Oggetto: Progetto centro commerciale. Ripartizione interna.
IMPRESA TONON S.p.A. - Comune di Colle Umberto(TV)
Procedura di Verifica assoggettabilità a V.I.A. ai
sensi dell'art. 20 del D.Lgs. 152/06 ss.mm.ii.

PARERE COMMISSIONE PROVINCIALE V.I.A.

Oggetto: Progetto di centro commerciale derivante da trasformazione, per ripartizione interna, della grande struttura di vendita di cui all'autorizzazione n. 81 del 24.11.2010 - Variante n. 2 al permesso di costruire

Immagine 2:
il sistema di rotatorie
della viabilità di afferenza
all'attività commerciale

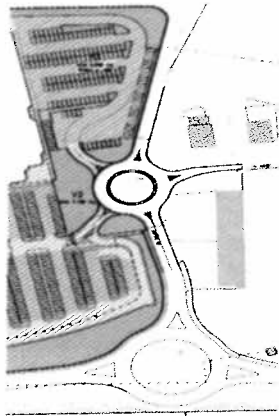
Alla luce di quanto sopra riportato, con la condizione che siano portati a compimento gli interventi strutturali previsti con la realizzazione delle due distinte rotatorie (incrocio fra SS51 e via Calate e incrocio fra Calate e via Adige) si propone che tali impatti non richiedano un ulteriore approfondimento in sede VIA.
